ПАСПОРТ ДОСТУПНОСТИ

объекта социальной инфраструктуры (ОСИ) № 17

объект: Федеральное государственное бюджетное образовательное
учреждение высшего образования «Тульский государственный университет»,
ФГБОУ ВО «ТулГУ» (Лабораторный корпус №6)

АКТ ОБСЛЕДОВАНИЯ
объекта социальной инфраструктуры
К ПАСПОРТУ ДОСТУПНОСТИ ОСИ № 17

Фото № 6.

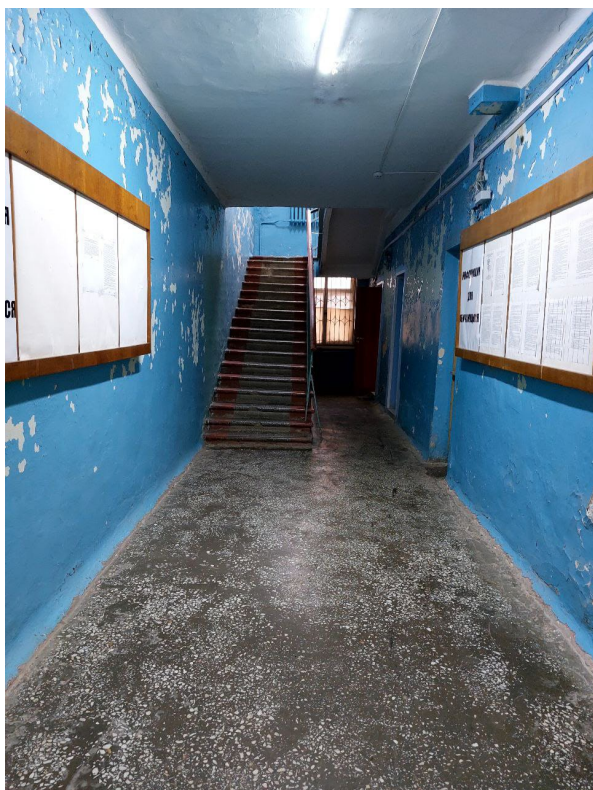
3.2	Лестница (внутри здания)	Есть		6,27	Отсутствует контрастное выделение краевых ступеней верхнего и нижнего лестничных маршей	С	Выделить краевые ступени лестницы контрастными полосами шириной не менее 0,08м. по всей ширине лестничного марша (п. 6.2.8 СП 59.13330.2020)	Текущий ремонт
				26	Отсутствуют бортики на боковых краях ступеней, не примыкающих к стенам	О	Рекомендуется оборудовать бортики высотой не менее 0,02м или применить другие устройства на боковых краях ступеней, не примыкающих к стенам, для предотвращения соскальзывания тростей. (п.6.2.8 СП 59.13330.2020)	Текущий ремонт
				26	Отсутствует обозначение начало/окончание поручней и нумерация этажей.	С, О	Обозначить осязательными предупреждающими наклейками начало/окончание поручней. Установить	Текущий ремонт

тактильно-информационные таблички с обозначением нумерации этажа.	
				6,27	Отсутствуют поручни с одной стороны лестницы.	С, О, Г,	Установить с двух сторон поручни на высоте 0,9 м, завершающие горизонтальные части поручня должны иметь травмобезопасное окончание и выступать за границы лестничного марша на 0,3 м. (СП 59.13330.2020 п.5.1.13)	Текущий ремонт

Фото № 22.

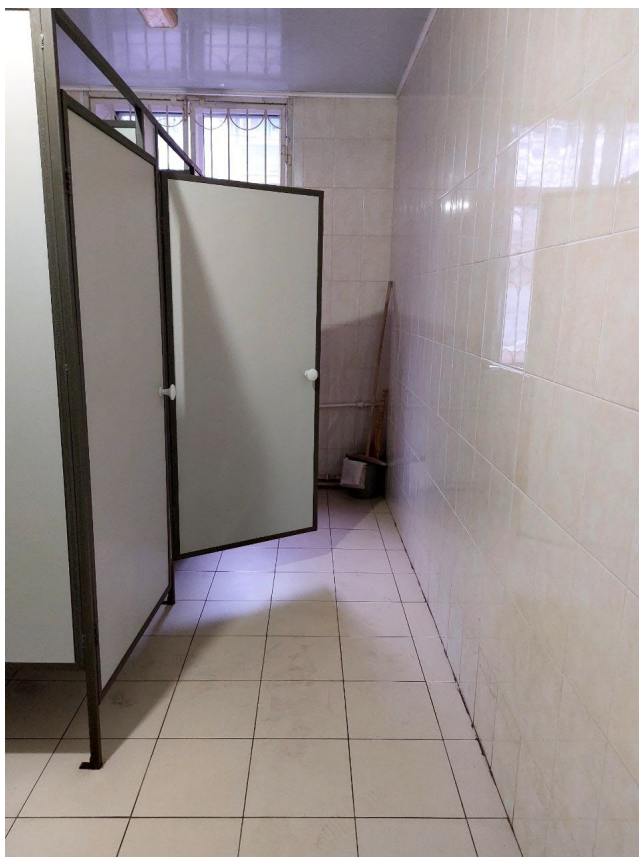
№ п/п	Наименование функционально - планировочного элемента	Наличие элемента			Выявленные нарушения и замечания		Работы по адаптации объектов	
		есть/нет	№ на плане	№ фото	Содержание	Значимо для инвалида (категория)	Содержание	Виды работ
5.1	Туалетная комната	Есть		22, 23	Отсутствуют доступные санитарно-	К, О, С, Г,У.	Оборудовать доступные санитарно-	Капитальный ремонт

гигиенические кабины для инвалидов и МГН в общих уборных.		гигиенические кабины в общих уборных по гендерному типу, размером не менее 1,65х2,2м, с разворотной площадкой и местом хранения коляски (доля доступных для инвалидов кабин должна составлять 5%, но не менее одной кабины) (п.6.3.3. СП 59.13330.2020)	
				24	У дверей санитарно-бытовых помещений не установлены знаки доступности, специальные тактильные пиктограммы, мнемосхемы.	К, О, С, Г, У.	Установить таблички с названием помещений на высоте 1,4-1,6м, выполненные рельефно-графическим и рельефно-точечным способом. (п.6.3.6. СП 59.13330. 2020) Установить знаки доступности для инвалидов.	Текущий ремонт.
				23	Санитарно-гигиенические кабины не оборудованы системой тревожной сигнализации (кнопкой вызова персонала).	К,О,С	Установить кнопку вызова персонала для оказания помощи инвалидам. Кнопку вызова установить на контрастном фоне с обозначением знаком 0.15*0.15м, на высоте 0.9-1.3м. СП.59.13330.2020 п.6.3.6) ГОСТ 52131-2019	Текущий ремонт
